Notas de la versión del firmware de las Shearwater Teric y Tern

VERSIÓN 27 16-ENE-2024

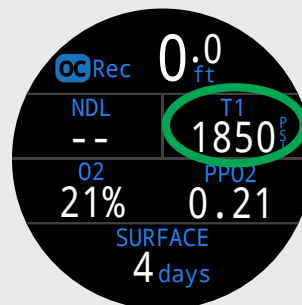
En el diseño de pantalla estándar del modo OC Rec (arriba, a la derecha), el espacio del TTS ahora puede reemplazarse por otros campos de información.
